## Product Change Notice (PCN)

**件名:** RA2E1 32pin QFN および 32pin LQFP 製品 前工程の拠点追加、組立工程の拠点追加、のご案内  
**発行日:** 10/4/2022  
**出荷開始予定日:** 4/30/2023

# RA2E1 32pinLQFP品 相違点補足

MCP-AB-22-0085

# 7mm×7mm 0.8mm pitch 32pin LQFP パッケージ外形図 (RSB)

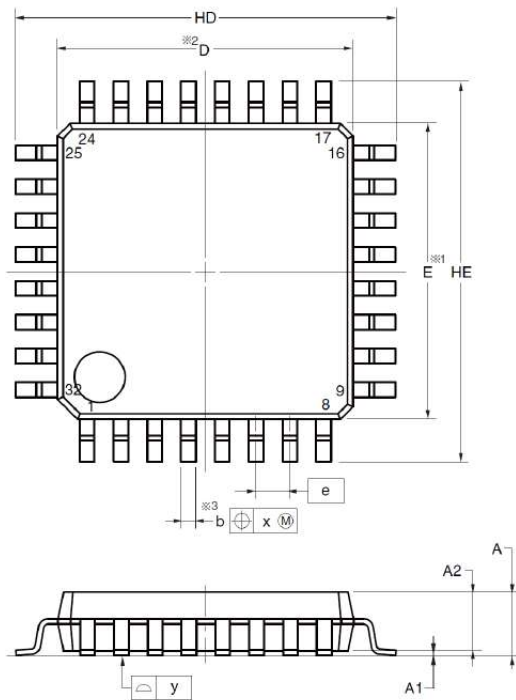
外形寸法はパッケージ外形図および寸法比較をご参照ください。

ITEM	DIMENSIONS
D	7.00±0.10
E	7.00±0.10
HD	9.00±0.20
HE	9.00±0.20
A	1.70 MAX.
A1	0.10±0.10
A2	1.40
b	0.37±0.05
c	0.145±0.055
L	0.50±0.20
θ	0° to 8°
e	0.80
x	0.20
y	0.10

## 寸法比較: 7mm×7mm 0.8mm pitch 32pin LQFP パッケージ

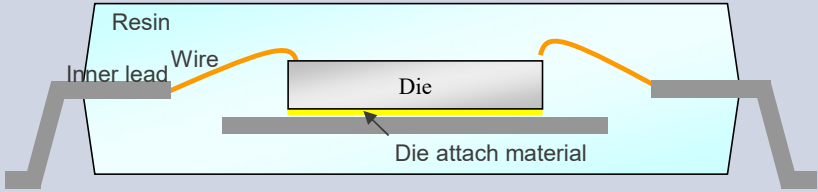
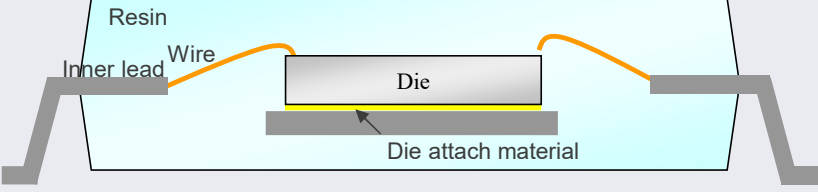
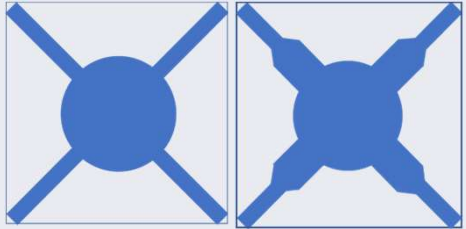
GreatekパッケージのシンボルはJEDEC準拠となります。

※測定箇所に相違あり

Greatek Symbol	7x7mm 32pin LQFP PLQP0032GE-A			RSB Symbol	7x7mm 32pin LQFP PLQP0032GB-A		
	Dimension in Millimeters				Dimension in Millimeters		
	Min	Nom	Max		Min	Nom	Max
A	-	-	1.60	A	-	-	1.70
A1	0.05	-	0.15	A1	0.00	0.10	0.20
A2	1.35	1.40	1.45	A2	-	1.40	-
D	-	9.00	-	HD	8.80	9.00	9.20
D1	-	7.00	-	D	6.90	7.00	7.10
E	-	9.00	-	HE	8.80	9.00	9.20
E1	-	7.00	-	E	6.90	7.00	7.10
N	-	32	-	-	-	-	-
e	-	0.80	-	e	-	0.80	-
b	0.30	0.37	0.45	b	0.32	0.37	0.42
c	0.09	-	0.20	c	0.09	0.145	0.20
θ	0°	3.5°	7°	θ	0°	-	8°
L	0.45	0.60	0.75	L	0.30	0.50	0.70
L1	-	1.00	-	-	-	-	-
aaa	-	-	0.20	-	-	-	-
bbb	-	-	0.20	-	-	-	-
ccc	-	-	0.10	y	-	0.10	-
ddd	-	-	0.20	x	-	0.20	-
